Sonderabfalldeponie Troisdorf

Stellungnahme des LANUV
vom 18.04.2011

Hydrogeologischer Schnitt 4 - 4 (Prof. Heitfeld, 1988)

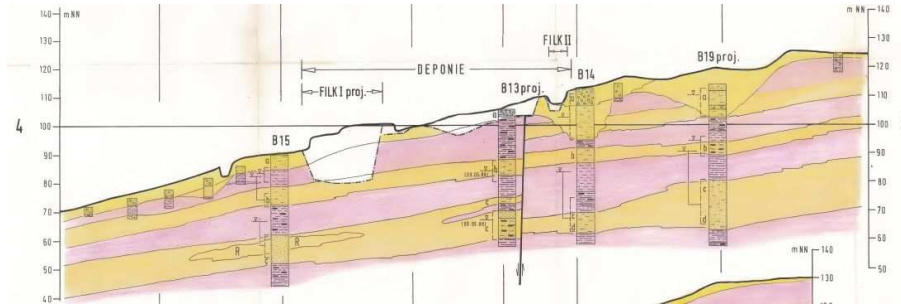
GW-Horizont	Anstrom	Abstrom
a	19.1	1.1, 7.1, 16.1, 17.1
b	19.2	1.1, 3.1, 25.2, KB1, KB 25

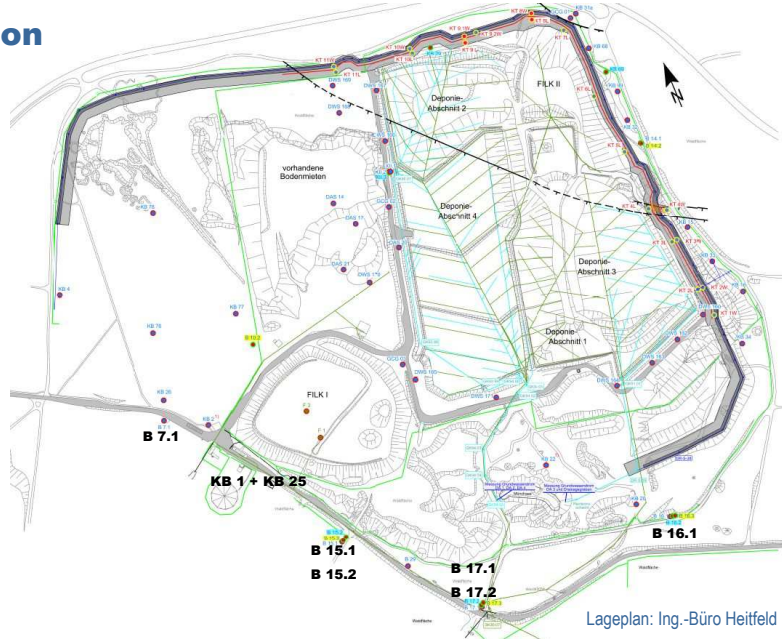
- Horizont a:
 - 1 MS zwischen B 7.1 und B 17.1 nahe B 15
 - 1 MS zwischen B 7 und B 15
- Horizont b:
 - Ersatzmessstellen für B 7.2 und B 15.2
 - Ersatzmessstellen für Filk I für trocken laufende Messstellen KB 1 und KB 25
- Einbeziehung der Analyseergebnisse der Messstellen für Filk I in die Auswertung der Daten der SAD

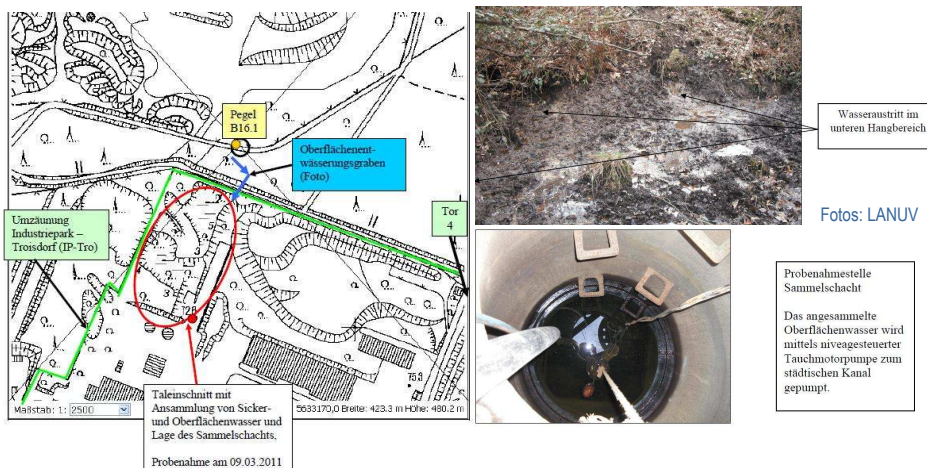
- Sickerwasser von Filk I wurde vom LANUV untersucht:
Organische Belastung, einzelne Metalle auffällig (Ableitung in die Evonik-Kläranlage)
- An-/Abstromvergleich (Horizont b: KB1, KB25): Erhöhung bei einzelnen Metallen und AOX
- KB1 und KB25 (Horizont b) wurden nach kurzer Zeit trocken gepumpt und sind nicht repräsentativ!
- Daneben existieren keine funktionsfähigen Messstellen in Horizont a

- Erneuerung der MS KB1, KB25 in Horizont b
- Überwachung des Abstroms auch in Horizont a (1 MS)
- Anpassung der Parameter SAD / AA Filk I
- Ergänzend zur bisherigen Analytik sollte auch auf die Parameter Bor, TOC, PAK, HKW, BTEX analysiert und Leuchtbakterientests durchgeführt werden
- Sicherstellung einer dauerhaften Sickerwasserfassung und Ableitung
- Auswertung künftiger Überwachungsdaten im Hinblick auf Erfordernis weiterer Maßnahmen
